# 灯火装置（フォグランプ）のリコールについて

（届出日：令和3年9月17日 開始日：令和3年9月17日）

リコール番号5019

# 改善箇所説明図

フロントバンパーの裏面図（左側）

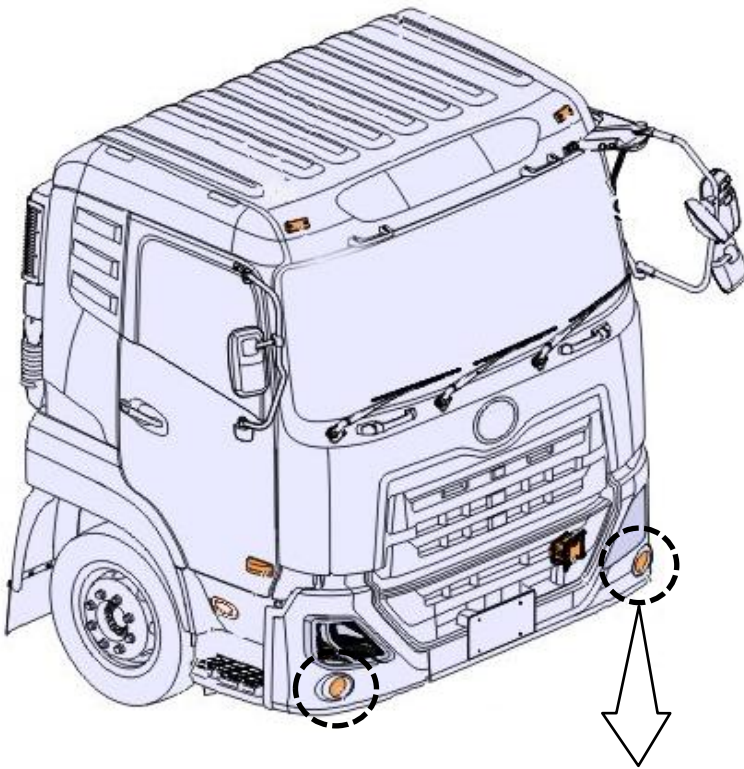
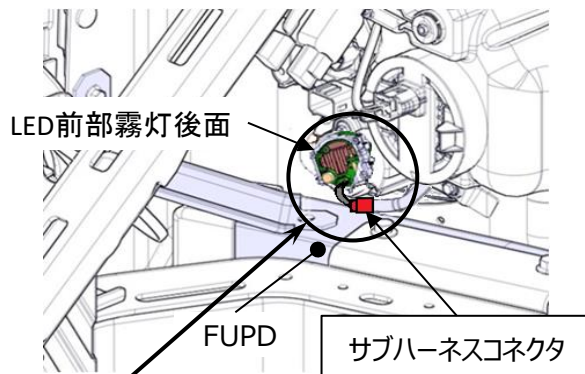
## 基準不適合発生箇所

大型トラックにおいて、LED前部霧灯のサブハーネス配策が不適切なため、前部潜り込み防止装置（FUPD）の取付位置が当該灯火器と近接している仕様車では、接続コネクタがFUPDに干渉もしくは挟み込まれるものがある。そのため、そのままの状態で使用を続けると、車両振動等でコネクタが破損し接触不良、断線または短絡して不点灯となるおそれがある。

霧灯後面の放熱板にサブハーネスコネクタを横向にクリップ付き結束バンドで固定する

## 改善の内容

全車両、LED前部霧灯後面の放熱板にサブハーネスのコネクタを横向きにクリップ付き結束バンドで固定する。
